Avis délibéré de la mission régionale d'autorité environnementale sur le projet de parc éolien porté par la société Volkswind sur la commune de Celoux (15)

Avis n° 2024-ARA-AP-1758

Avis délibéré le 8 octobre 2024

Illustration 3: Principe de raccordement au poste source. Source : note de présentation non-technique.

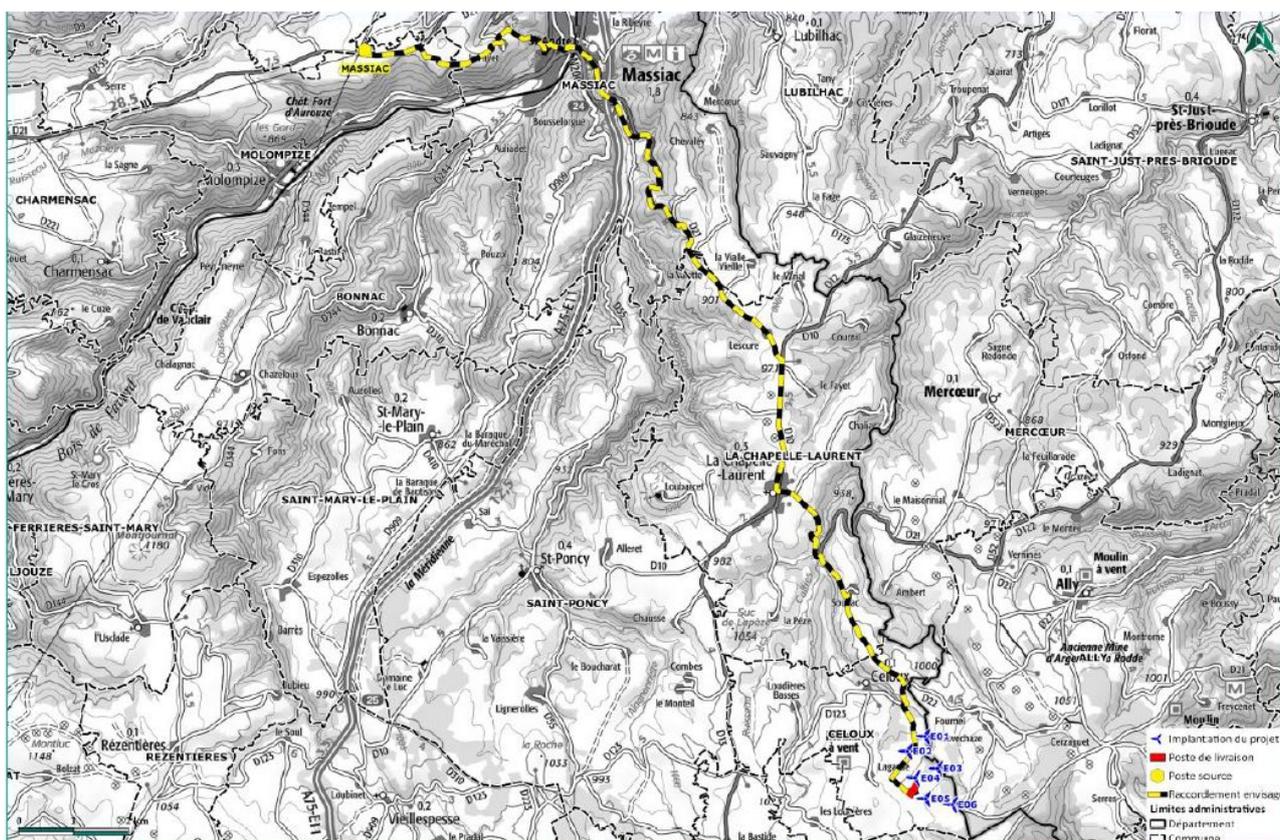
Le raccordement au réseau public d'électricité (illustration 3) est envisagé au poste source de Massiac, distant d'environ 23 km. Le dossier expose que le câble sera enfoui au sein de parcelles de grande culture puis le long de voiries existantes, ce qui limitera les impacts sur les habitats, la

faune et la flore. Le dossier ne précise pas si des travaux d'extension seraient nécessaires au niveau du poste source. (cf. le [S3REnR approuvé en février 2022](#)).

Le dossier doit être complété par l'étude du raccordement et l'évaluation de ses impacts, et par les mesures pour les éviter, les réduire ou les compenser. Cette évaluation doit inclure les éventuels travaux (création ou extension) du poste source, partie intégrante du projet.

L'Autorité environnementale recommande de préciser et d'intégrer explicitement au projet les interventions et éventuels travaux à réaliser sur le poste source.

Illustration 4: Carte des parcs éoliens dans l'aire d'étude éloignée (rayon du cercle 26 km). Source : étude d'impact (en bleu les parcs construits ; en vert les parcs autorisés ; en jaune les parcs en instruction).

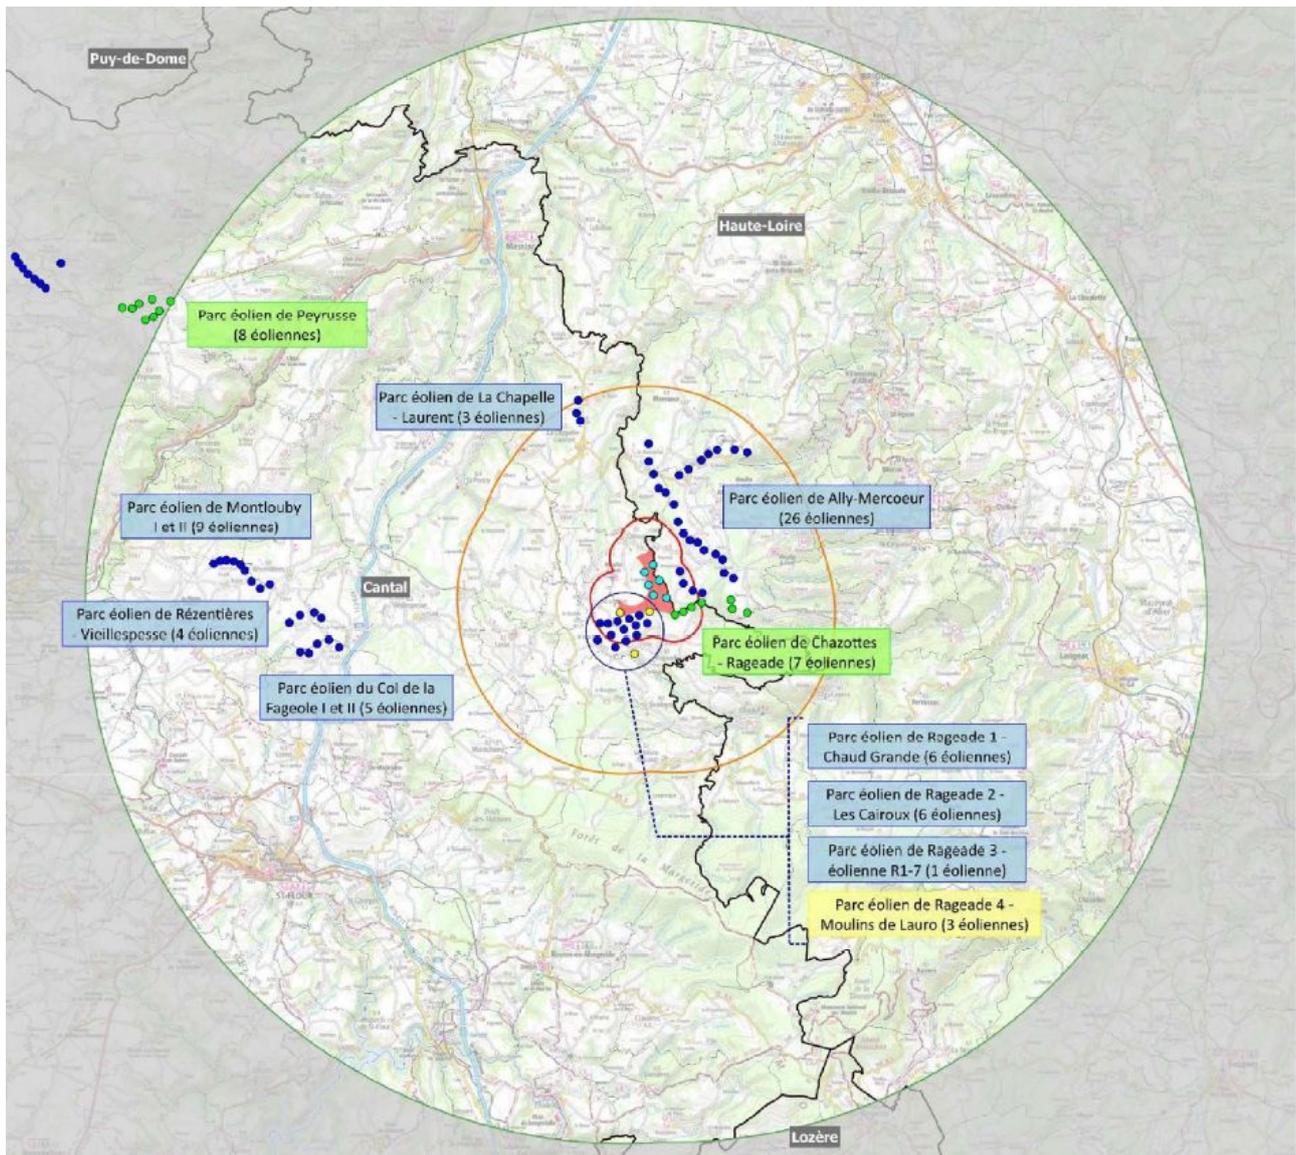
Quatorze parcs éoliens (existants ou autorisés) et un en cours d'instruction sont présents dans un rayon de 26 km autour du projet. (voir illustration 4 ci-dessous).

En ce qui concerne le paysage, le dossier conclut à un impact faible à modéré, du fait du relief et de l'éloignement, qui atténuent la différence de gabarit entre les aérogénérateurs existants (de 125 à 145 m) et les éoliennes projetées (200 m). L'Autorité environnementale remarque toutefois que l'étude ne porte pas sur le renouvellement du parc d'Ally-Mercoeur et ne permet ainsi pas de rendre compte des futures incidences à leur juste niveau.

L'étude évoque les effets cumulés sur le cadre de vie des riverains, du point de vue des nuisances acoustiques, étudiées en incluant une analyse approfondie des parcs les plus proches³⁴, qui n'étaient pas en fonctionnement. Le dossier considère que l'étude est par conséquent très majoritaire vis-à-vis des riverains. L'Autorité environnementale rappelle ses réserves à ce sujet. (Cf. chapitre 2.3.3 ci-dessus).

L'Autorité environnementale recommande de compléter le dossier par une analyse actualisée des impacts paysagers cumulés avec le parc d'Ally-Mercoeur.
